Comisión Nacional
de Hidrocarburos

Opinión Técnica

Modificación del Anexo 1 de las Asignaciones:

- **AR-0005- Campo Agua Nacida**
- **AR-0106- Campo Coyotes**
- **AR-0507- Campo Explorador**
- **AR-0513- Campo Paleoarcos**

Figura 2. Configuración de la Asignación AR-0005- Campo Agua Nacida - considerando la ampliación añadiendo al pozo solicitado (Resaltado en rojo el área de ampliación).

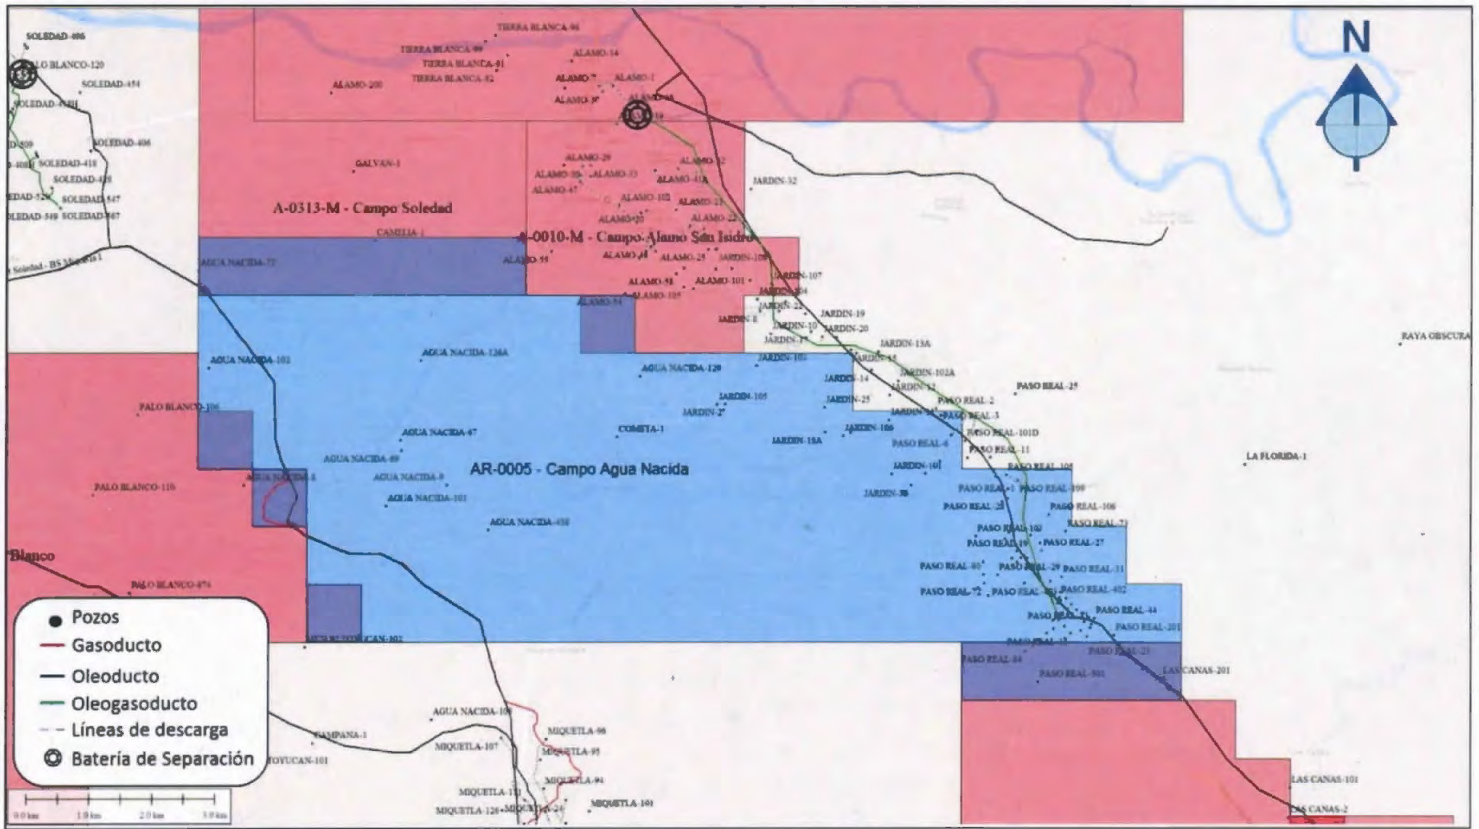
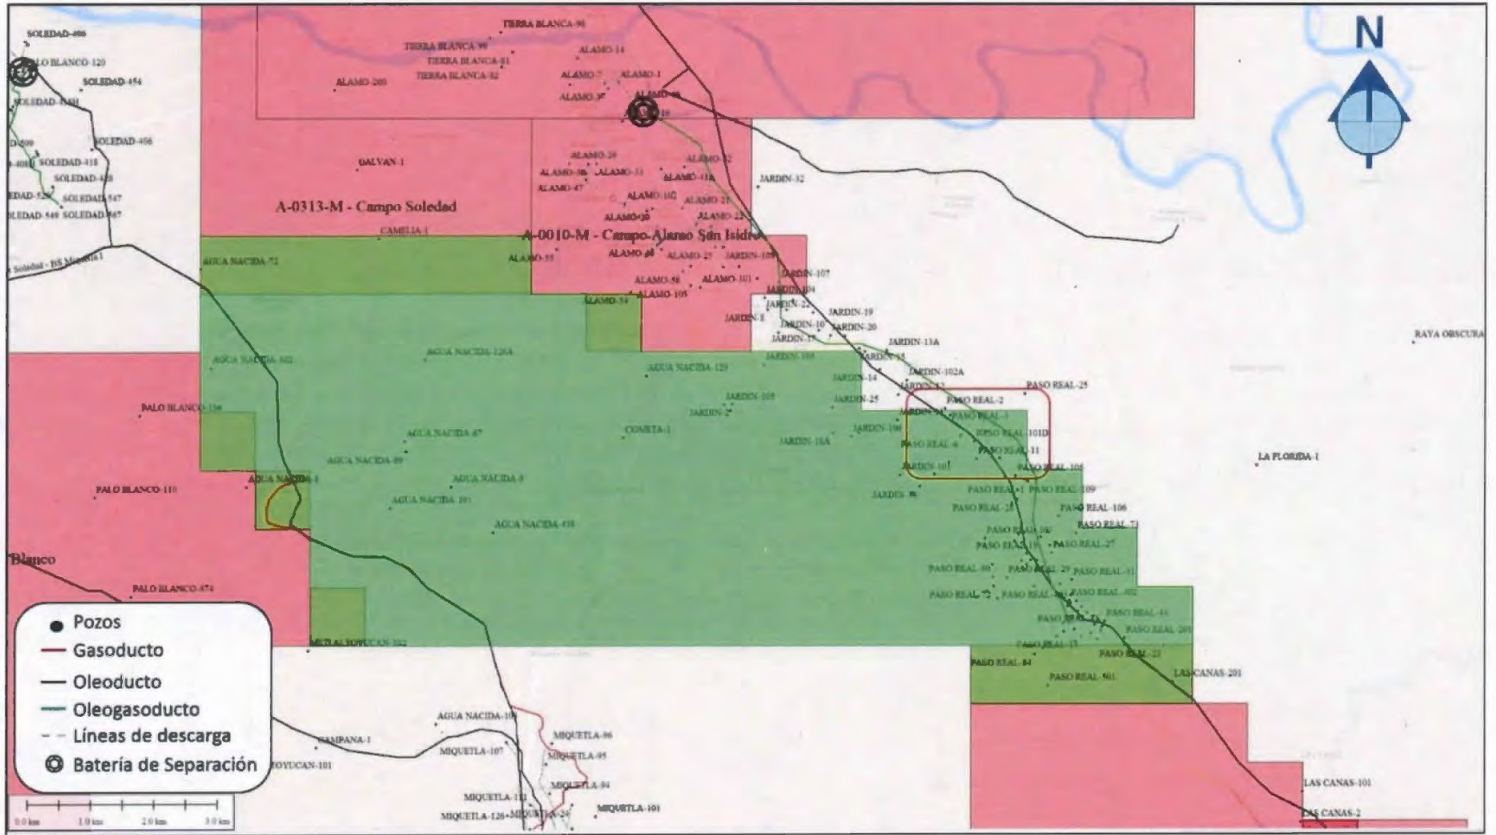
El área de la Asignación AR-0005- Campo Agua Nacida abarca una superficie de **72.33** km². La Secretaría propone una ampliación de **.77** km², con la finalidad de añadir el pozo Paso Real-101D del cual Pemex manifiesta el interés por continuar operando y que no se encuentra bajo el amparo de una Asignación o Contrato. En caso de aprobarse la ampliación, el área de esta Asignación se incrementaría a **73.10** km².

Derivado de lo anterior, tomando en cuenta la información proporcionada por Pemex a la Secretaría y con la información con la que cuenta esta Comisión se verifico que los pozos que se encuentran dentro del área de ampliación no pertenezcan a otra Asignación o Área Contractual, por lo que, de realizarse la modificación propuesta, ésta no tendría impacto en la actividad física asociada a la Asignación AR-0005 Campo Agua Nacida.

En las figuras 1 y 2 se aprecian la Asignación AR-0005- Campo Agua Nacida con la ubicación del polígono original y el propuesto de la ampliación, además de las tablas 1 y 2 con la relación de los vértices geográficos del Área de la Asignación original y a añadir.

Figura 4. Configuración de la AR-0106- Campo Coyotes, considerando la ampliación para contener los pozos solicitados.

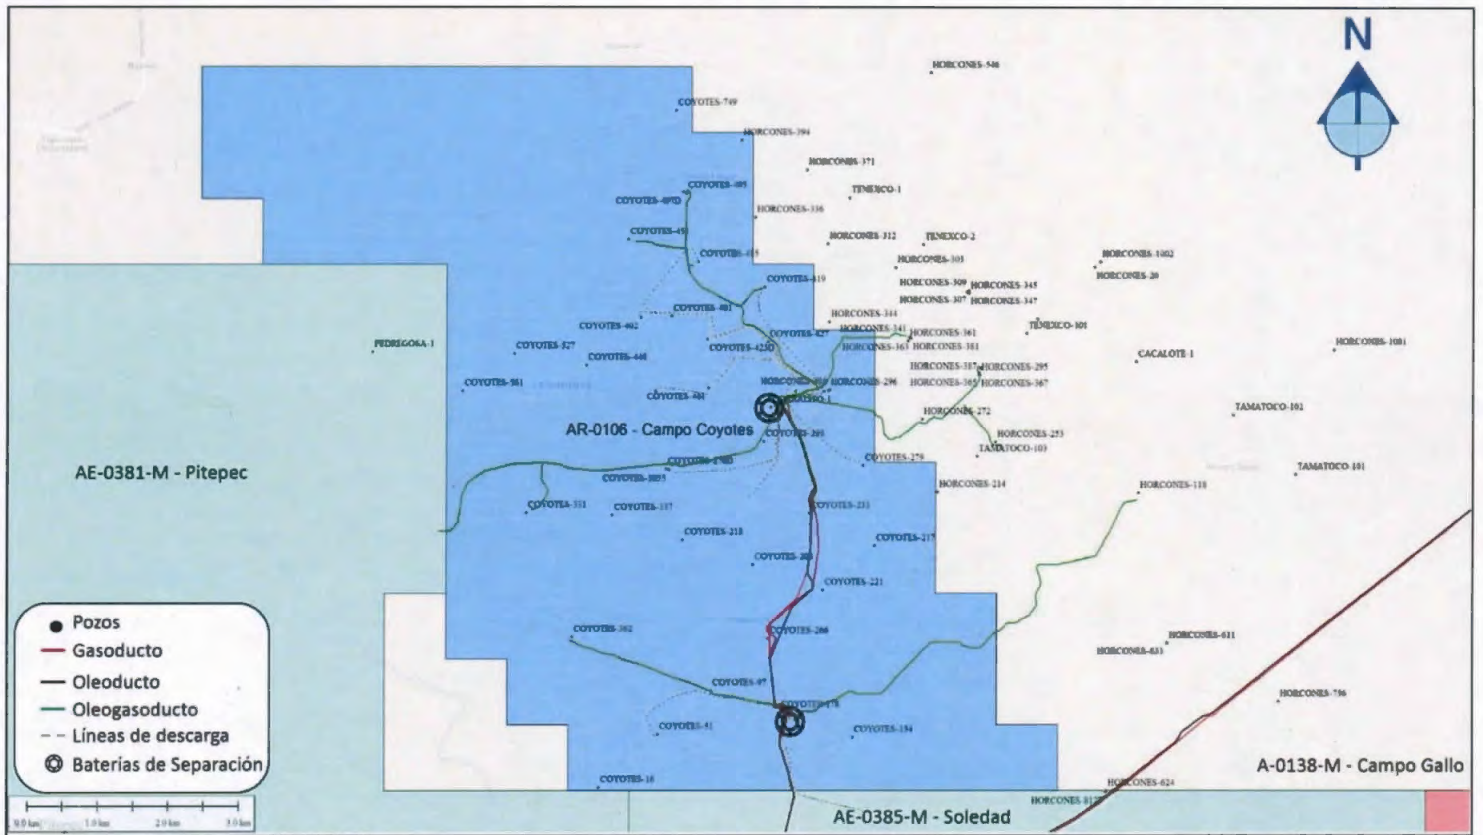
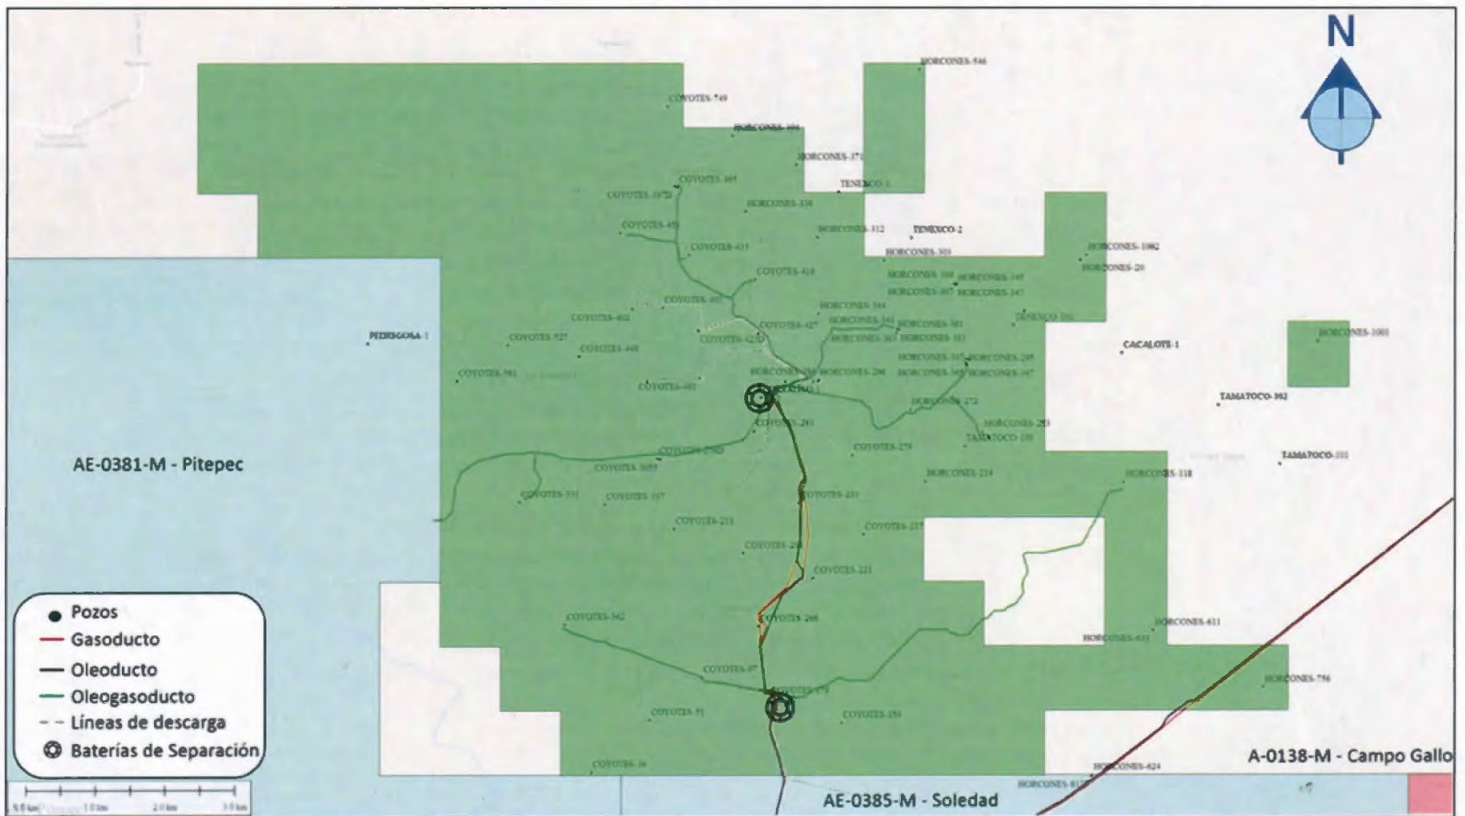
El área de la Asignación AR-0106- Campo Coyotes abarca una superficie de **69.03** km². La Secretaría propone una ampliación de **23.22** km² con la finalidad de incluir dentro del polígono de la Asignación los objetivos y cabezales de 45 pozos productores de los cuales Pemex manifiesta el interés por continuar operando, y que no se encuentran bajo el amparo de una Asignación o Contrato. En caso de aprobarse la ampliación, el área de esta Asignación se incrementaría a **92.25** km².

Derivado de lo anterior, tomando en cuenta la información proporcionada por Pemex a la Secretaría y con la información con la que cuenta esta Comisión se verifico que los pozos que se encuentran dentro del área de ampliación no pertenezcan a otra Asignación o Área Contractual, por lo que, de realizarse la modificación propuesta, ésta no tendría impacto en la actividad física asociada a la Asignación AR-0106- Campo Coyotes. Por lo que, la opinión de la Comisión es viable a la ampliación del área de esta Asignación, con el fin de añadir los 45 pozos solicitados de utilidad para el Asignatario.

Respecto de los pozos Horcones-324 y Horcones-8127 que sí se encuentran dentro de la Asignación AE-0385-M Soledad, no se ve procedente técnicamente el incluirlos en la modificación presente, debido a que forma parte de una Asignación vigente y por ende no es posible que coexistan actividades idénticas para cada Asignación.

En las figuras 3 y 4 se aprecian la Asignación AR-0106 Campo Coyotes con la ubicación del polígono original y el propuesto de la ampliación, además de las tablas 3, 4, 5 y 6 con la relación de los vértices geográficos del Área de la Asignación original y a añadir.

Figura 6. Configuración propuesta para la Asignación AR-0507- Campo Explorador, la cual considera los pozos solicitados.

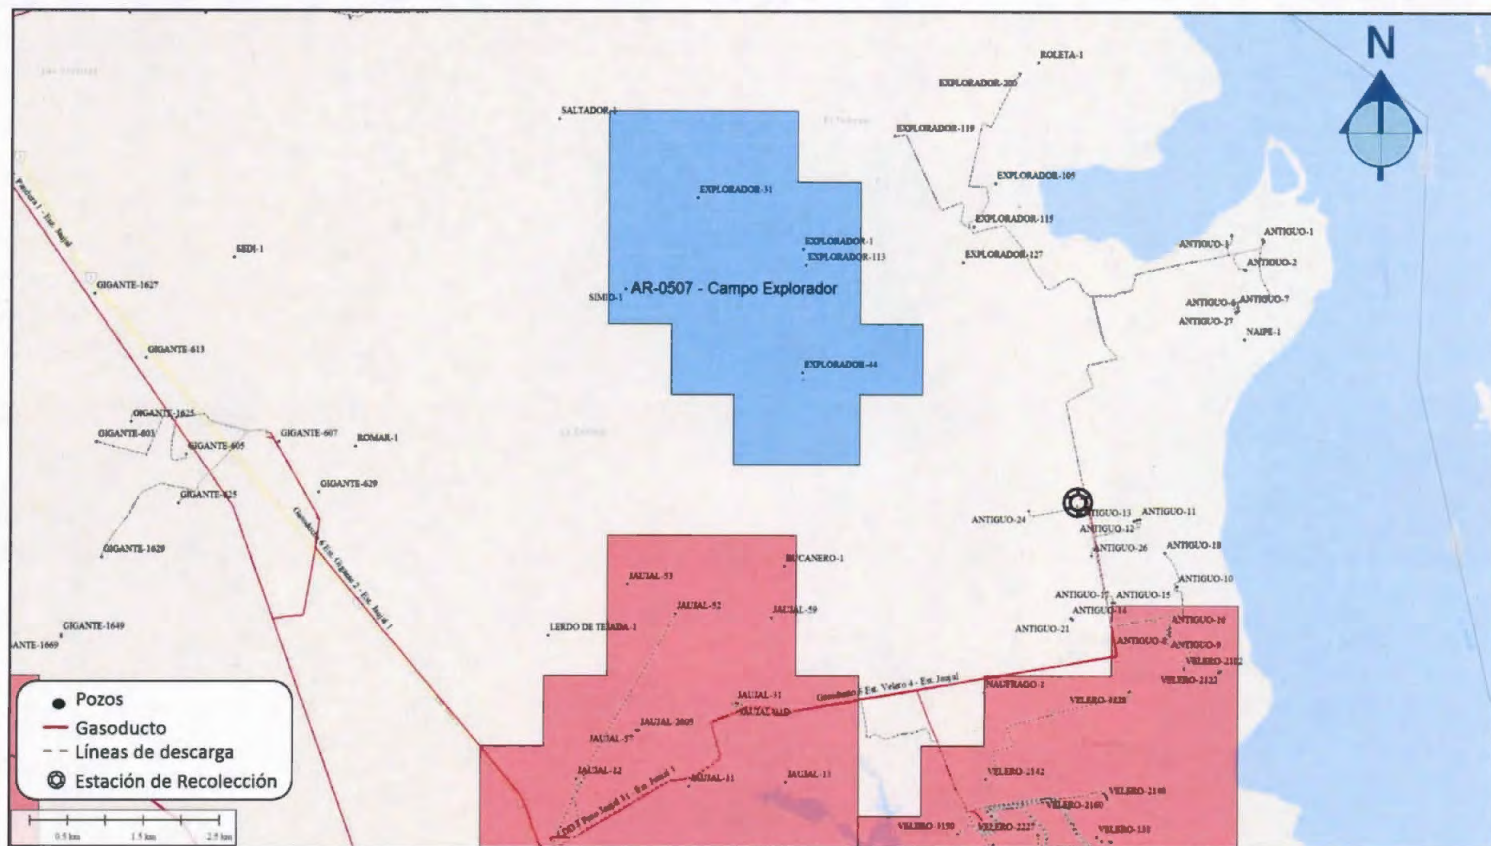
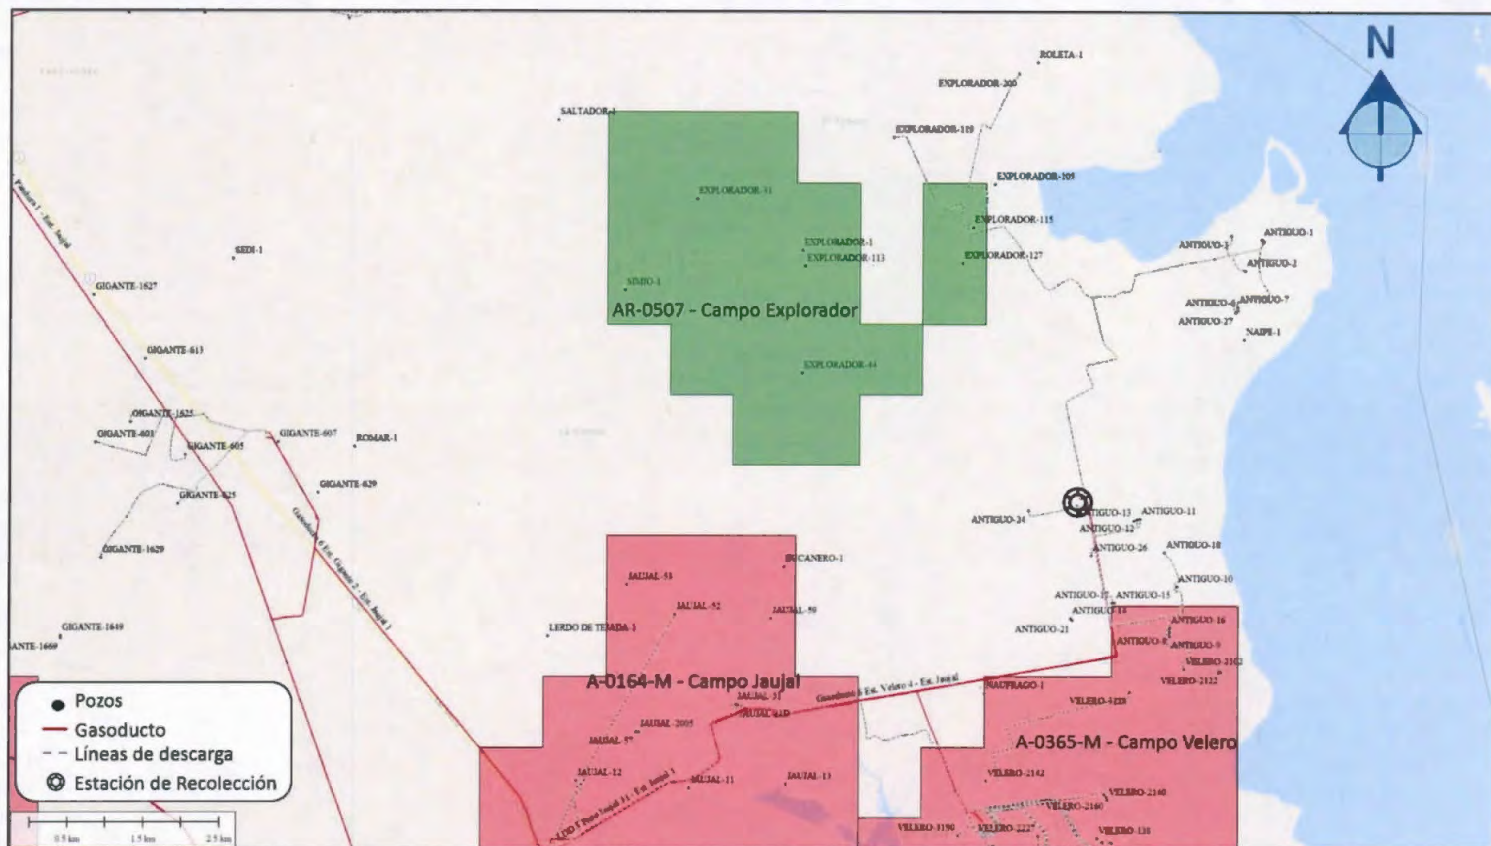
El área de la Asignación AR-0507- Campo Explorador abarca una superficie de **13.06** km². La Secretaría propone una ampliación de **1.54** km² con la finalidad de contener dentro de la Asignación los objetivos y cabezales de los pozos Explorador-115 y Explorador-127 de los cuales Pemex manifiesta el interés por continuar operando y que no se encuentran bajo el amparo de una Asignación o Contrato. En caso de aprobarse la ampliación, el área de esta Asignación se incrementaría a **14.60** km².

Derivado de lo anterior, tomando en cuenta la información proporcionada por Pemex a la Secretaría y con la información con la que cuenta esta Comisión se verifico que los pozos que se encuentran dentro del área de ampliación no pertenezcan a otra Asignación o Área Contractual, por lo que, de realizarse la modificación propuesta, ésta no tendría impacto en la actividad física asociada a la Asignación AR-0507- Campo Explorador, por lo que la opinión de la Comisión es viable a la inclusión del polígono que contiene los dos pozos mencionados ya que no se traslapa con alguna otra Asignación o Área Contractual.

En las figuras 5 y 6 se aprecian la AR-0507- Campo Explorador con la ubicación del polígono original y el propuesto de la ampliación, además de las tablas 8, 9 y 10 con la relación de los vértices geográficos del Área de la Asignación original y a añadir.
